REGULERINGSPLAN FOR AVLASTET E6 LILLEHAMMER

Notat g/s-veg forbindelsen ved Vingnesbruas østside – oppfølging etter 1.gangs høring

Dette notatet er utarbeidet i forbindelse med innsigelse fra Statsforvalteren ang. manglende g/s-veg på Lillehammer bru. Notatet redegjør for vurderte alternative løsninger ved Vingnesbruas østside.

Figur 2 Lengder i foreslått trasé - kort

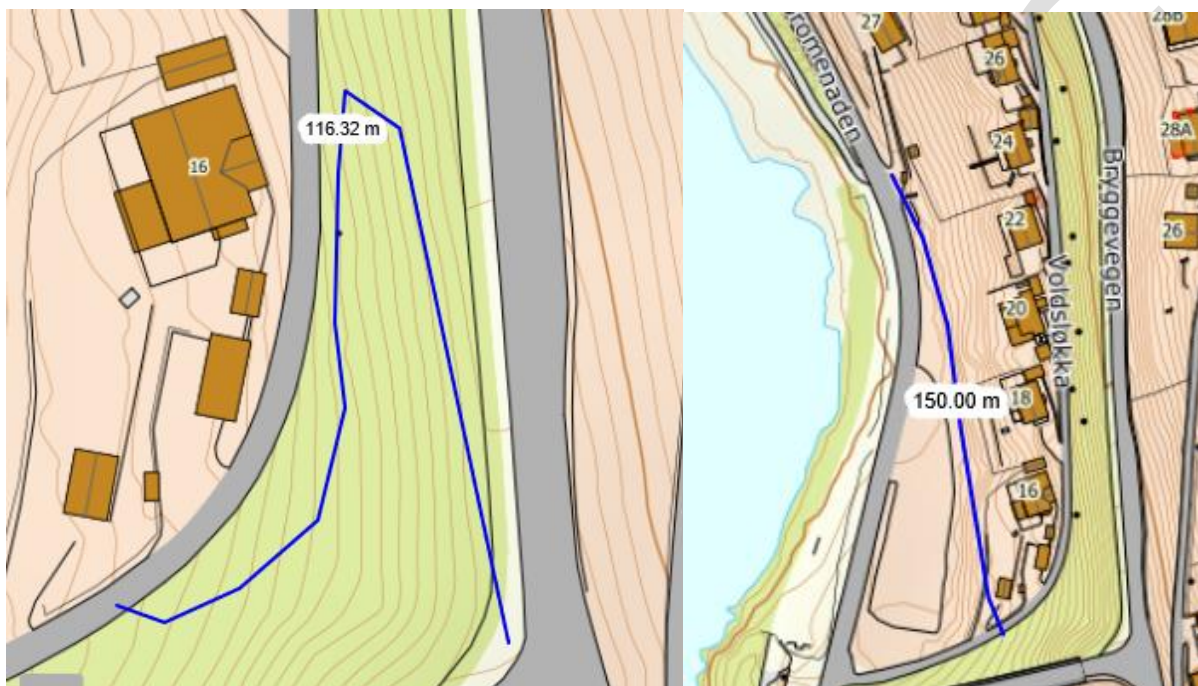
Figur 1 Statsforvalterens skisser «Det bør vurderes å se videre på muligheten for rampe ned fra Vingnesbrua.»

Mellom Bryggevegen og Voldsløkka er det 9 meters høydeforskjell på vel 60 meter, mao 15% stigning. Fra Voldsløkka nr. 18 og ned til Strandpromenaden er det skissert en trasé på ca 96 meter. Høydeforskjellen er ca. 14 meter, noe som tilsier en stigning på 14,5%.

Vegnormalens krav til stigning på gang- og sykkelveger i sentrumsområder er 5% og utenfor sentrumsområder 7%. Den skisserte løsningen er ikke bare langt fra vegnormalenes krav, men i praksis ikke sykkelbar opp.

En trasé som dette, med en bredde på 3 meter pluss skjæring og skrånning, vil i det sidebratte terrenget som er på 1:1,5, innebære etablering av murløsninger på begge sider av traséen og sikringsgjerdar mot ulykker og ras (særlig snøras).

Terrenget gjør at traséen og den kommunale kjørevegen Voldsløkka krysser i svært bratt terreng, og på en måte som ikke er i tråd med kryssutforming, jfr. SVV's håndbøker. Sikker kryssutforming vil kreve utflating inn mot kryssningspunktet, noe som igjen vil bety svært store inngrep og enda brattere stigning opp mot Bryggevegen.

Traséen vil videre gå gjennom eiendommene Voldsløkka nr. 16 og/eller 18. Selv med murverk vil inngrepet på eiendommene bli så store at minst en av dem vil måtte innløses.

Samlet sett vil den korte traséen innebære store inngrep og behov for innløsning av privat eiendom. Løsningen gir en rask strekning ned til Strandpromenaden, men er trafikkfarlig pga. stigning og kryssing av Voldsløkka. Traséen vil neppe kunne sykles oppover og vinterstid tidvis ikke i noen av retningene.

Figur 4 Voldsløkka 16 og 18 – hvor gang- og sykkelvegen krysser

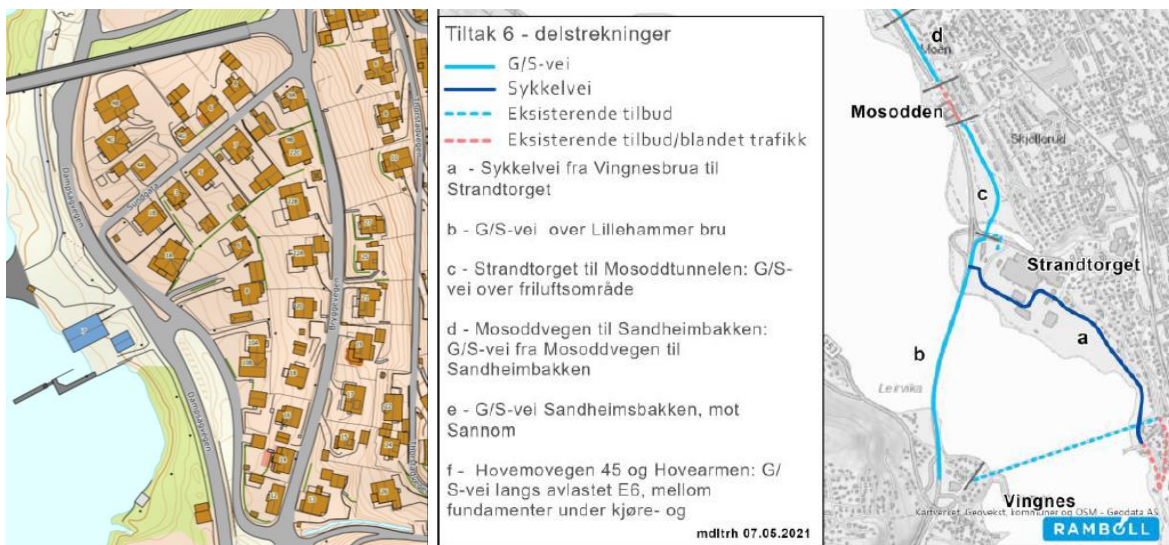
Det lange alternativet vil gi en trasé på ca. 116 meter mellom Bryggevegen og Voldsløkka. Høydeforskjellen vil være 15 meter, noe som gir en stigning på 13%.

Svingen i traséen vil få en radius på ca. 3 meter. Dette vil gi en trafikkfarlig strekning med alt for bratt stigning, både for nedadfarende og for evt. møtende her.

Fra Voldsløkka og ned til Strandpromenaden er det ca. 150 meter og en høydeforskjell på 7 meter, dvs. en gjennomsnittlig stigning på 4,7%. Denne strekningen vil stigningsmessig være akseptabel, dersom stigningen kunne fordeles jevnt, hvilket den troligvis ikke kan ved Voldsløkka nr. 16 der terrenget stiger.

Dette alternativet gir også et uavklart forhold til kjørevegen Voldsløkka, i og med at det kan bli flere kontaktpunkter i det bratte terrenget. Særlig vil det være utfordrende i kryssingspunktet i svingen ved nr. 16.

Alternativet vil kreve betydelige inngrep i det sidebratte terrenget, med betydelig bruk av murverk. Inngrepet vil være betydelig i eiendommen Voldsløkka nr. 16, noe som trolig vil utløse innløsning av eiendommen. Alternativet vil ikke framstå som trafiksikkert og muliggjøre en rekke konflikter mellom syklende og gående og kjørende i Voldsløkka.
